（仮称）下北西部風力発電事業 環境影響評価方法書

補足説明資料

令和6年8月

森ビル株式会社
株式会社ケン・コーポレーション

図 1(1) 1975 年 9 月撮影の空中写真（左）と全国最新写真である 2017 年 6 月撮影の空中写真（右）との重ね合わせ図

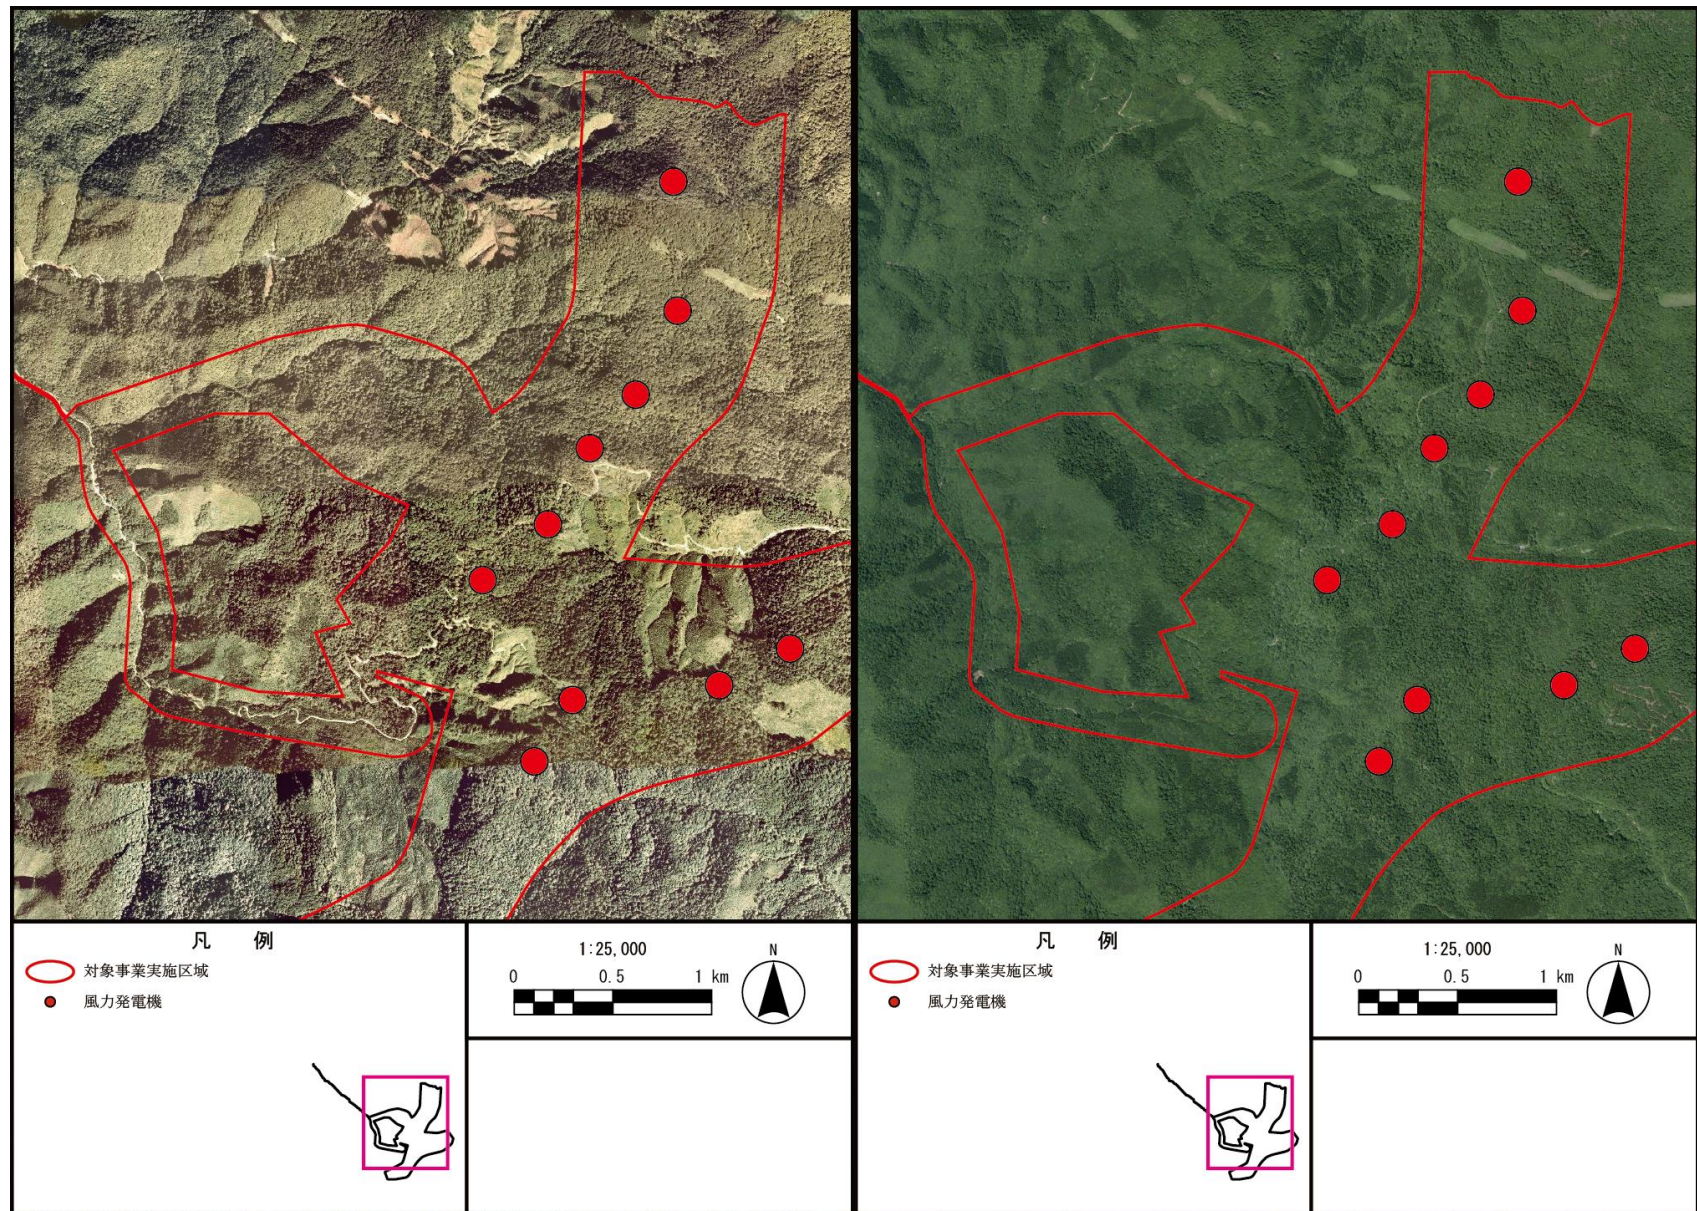
当該写真では細かい樹冠の様子が分かりませんので、風車位置にフォーカスした拡大図面をお示しください。地理院地図では1974～1978年の空中写真も閲覧できますので、全国最新写真と並べて同じ地点を提示するようにしてください。ここ数十年での伐採・施業履歴の有無が証拠として分かると思います。なお、地理院地図は空中写真であり衛星写真ではないと思われます。

以下に地理院地図の 1975 年 9 月撮影の空中写真（左）と全国最新写真である 2017 年 6 月撮影の空中写真（右）の拡大図面を並べてお示しいたします。なお、伐採・施業履歴の有無については、今後文献資料等を確認してまいります。

また、準備書において、注の中の「衛星写真」という文言は「空中写真」に修正いたします。

図2 最新林齢が100年以上の森林と事業計画との重ね合わせ図

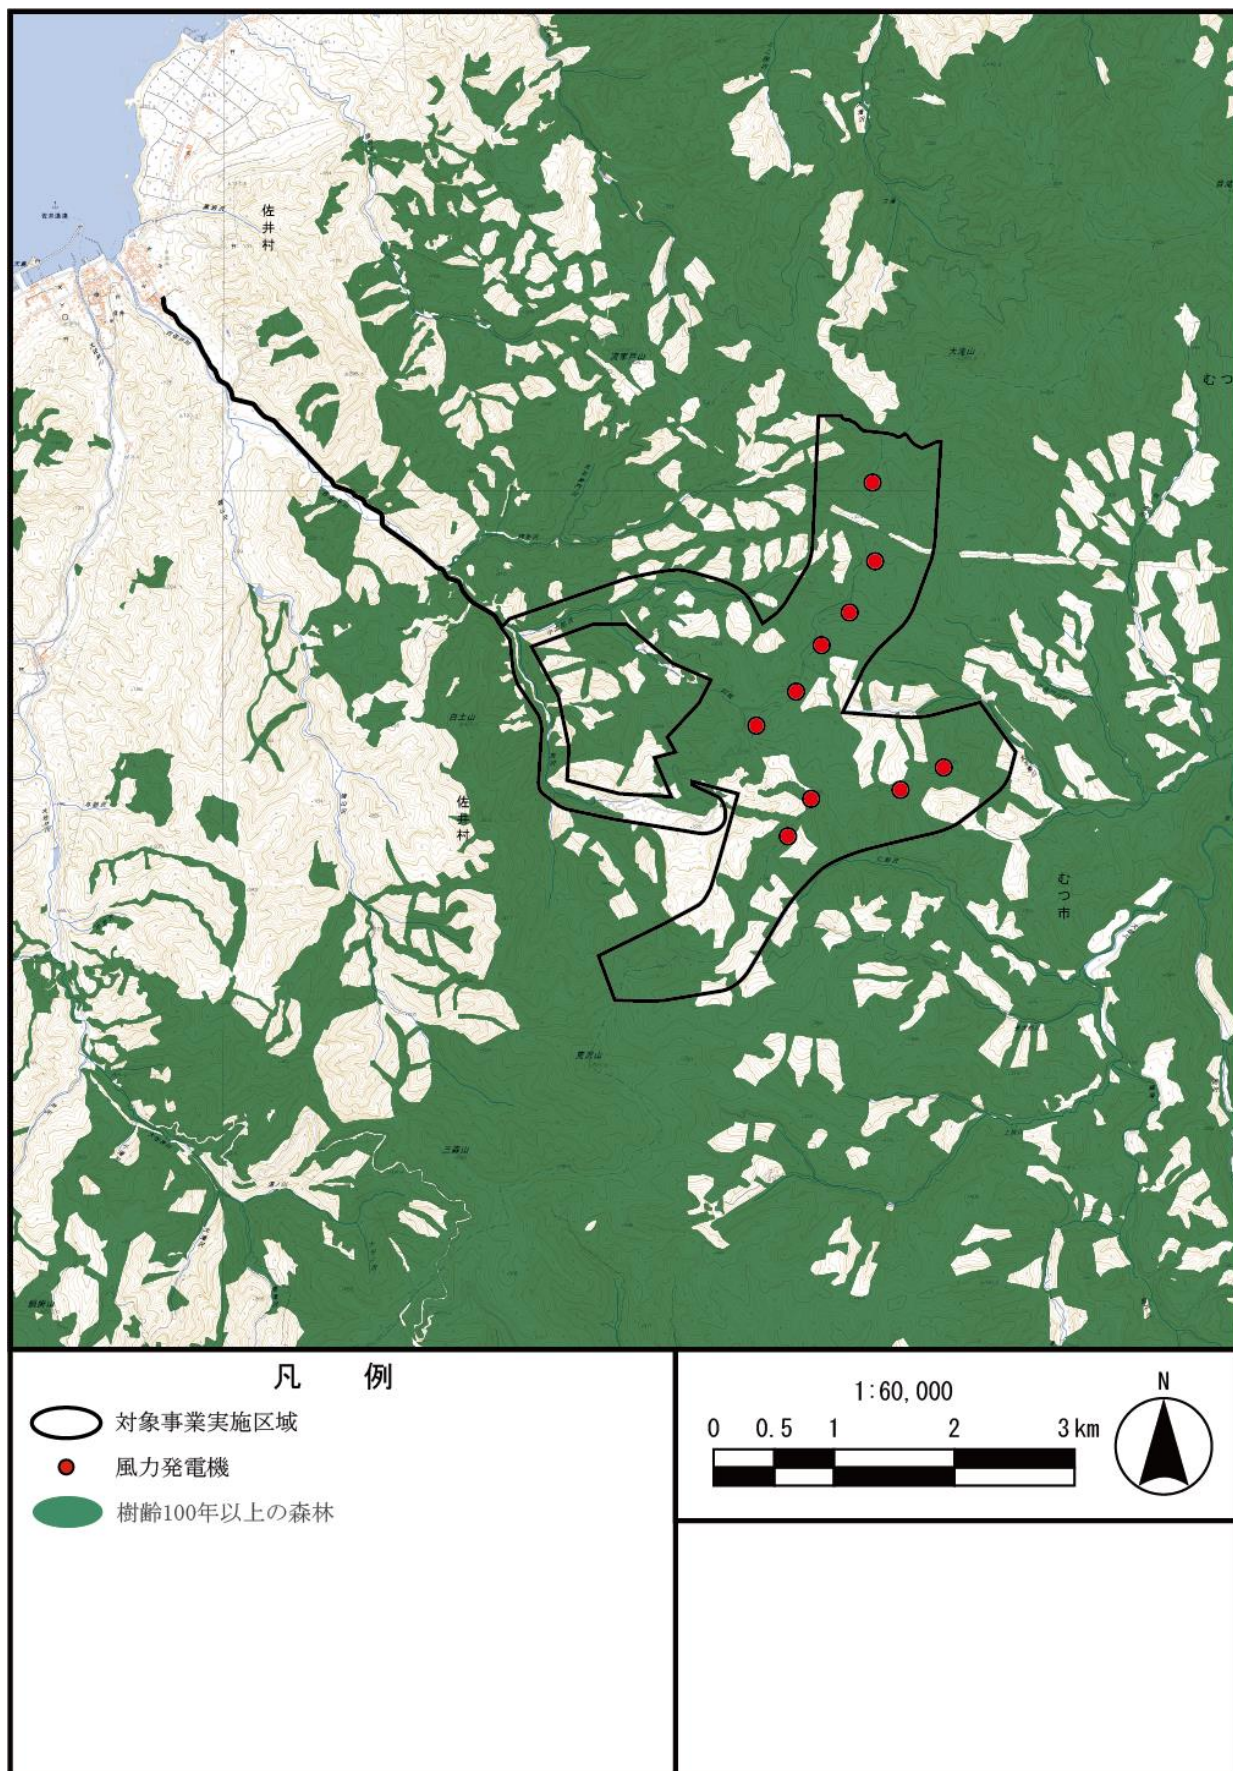
住民意見によって当該地区の森林の樹齢が高いことが指摘されています。国土数値情報の国有林野データを参照し、最新林齢が100年以上の森林と本事業計画との重ね合わせ図面をお示しください。

次ページにて、国土数値情報の国有林野データの最新林齢が 100 年以上の森林（樹種 1～3 の最新林齢が 100 年以上の森林）と本事業計画との重ね合わせ図をお示しいたします。

27. 図 2. 2-5 改変区域（伐採範囲）図及び図 3. 1-29 (1) 文献その他の資料による現存植生図（全体）について（鈴木顧問）【方法書 p. 16、83】

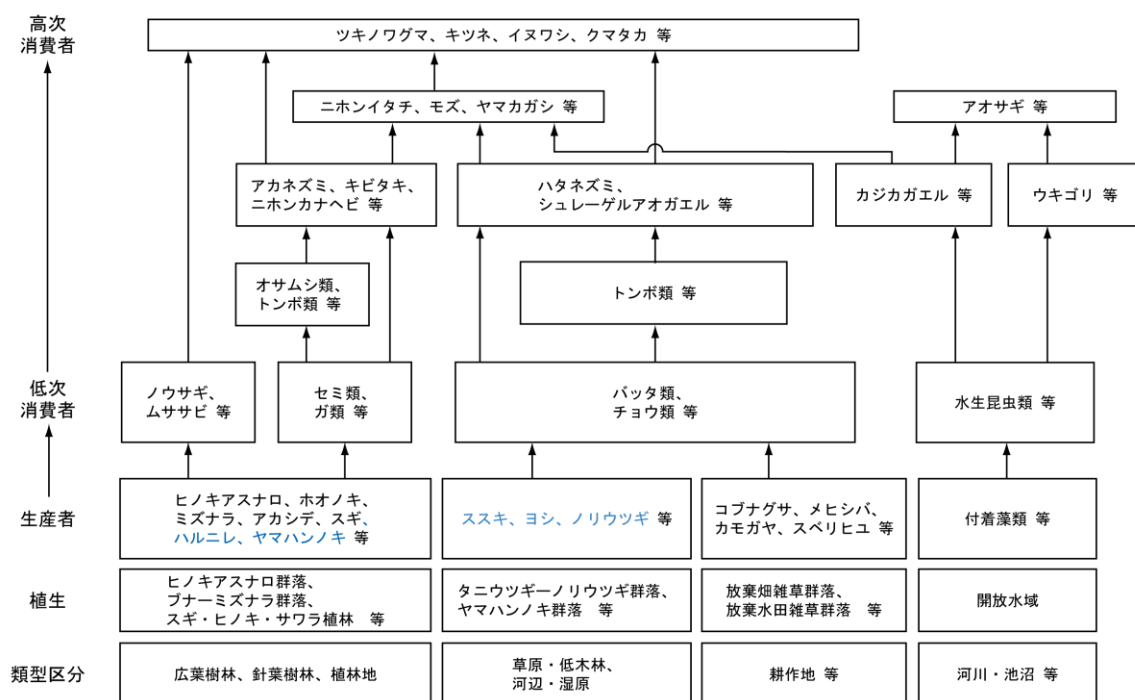
阿部部会長のQ9や川村顧問のQ11とも重複しますが、p. 83の環境省植生図とp. 16改変区域図の新設道路を重ね合わせてみると、新設道路は自然林のヒノキスナロ群落（Ⅳ）とチシマザサ群団の中を通過しており、結果的に広い範囲にわたって樹林を分断することが読み取れます。また、p. 95の重要な植物群落の分布位置図では、事業実施区域の大半が植生自然度9であり、発電機と新設道路はそれらの中に位置しています。新設道路は両側に支尾根と谷の源頭部が連続する地形的に急峻で不安定な尾根筋を通過しています。このように、発電機とその管理道路の設置は自然環境保の全上問題であると考えられるため、設置位置の検討をお願いしたいと思います。また、このような自然環境の中に発電機や新設道路を配置する必要性や意義についてご説明ください。

ご指摘のとおり、環境省植生図においては植生自然度9に該当するヒノキスナロ群落（Ⅳ）とチシマザサ群団が大部分を占めているものとされており。一方、地元の方からは、過去に伐採されているというお声もお聞きしており、今後現地調査において詳細を把握することを想定しております。そのため、植生調査においては代表的となる群落のコドラート調査のほか、組成表に組み込まないコドラート調査を実施することを検討しております。

また本事業については、再エネ電力の一部を各地域の脱炭素方針や施策に合わせ、地域新電力を介した自治体の主要施設や、希望する住民へ供給する地産地消を行う他、既存の作業道や森林の整備などの貢献を実施したいと考えており、地域に根差した事業を目指しております。また、両自治体において農山漁村再エネ法の協議会を設置し、本事業を通じた地域貢献や連携を検討していくことを予定しております。

図 3(1) 騒音等の調査地点 (全体)

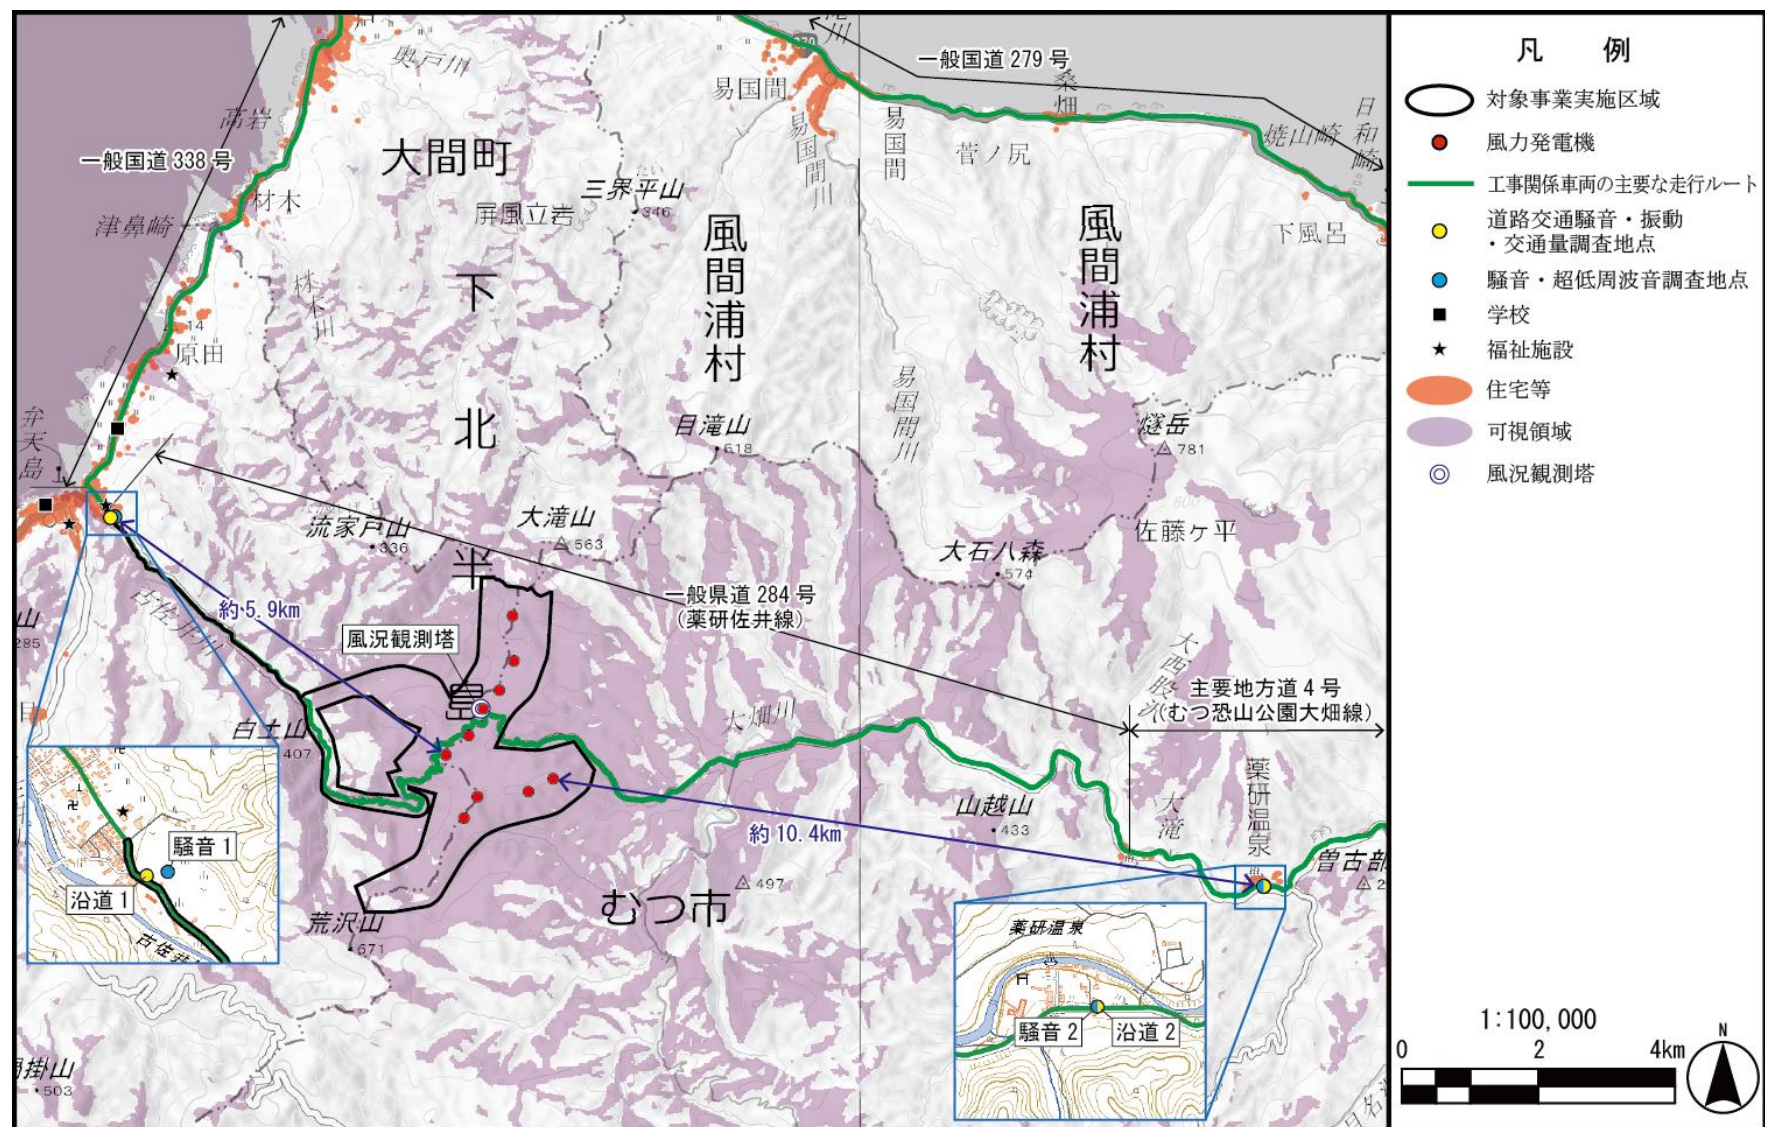
- ・大気質、騒音及び超低周波音、振動の調査地点について、住宅、道路、測定場所の関係が分かる大縮尺の図（500分の1～2500分の1程度）は記載されているか。
- ・騒音の調査地点の状況（写真等）が把握できるものとなっているか。

調査位置の大縮尺の図及び現地写真は以下の図にお示しするとおりです。
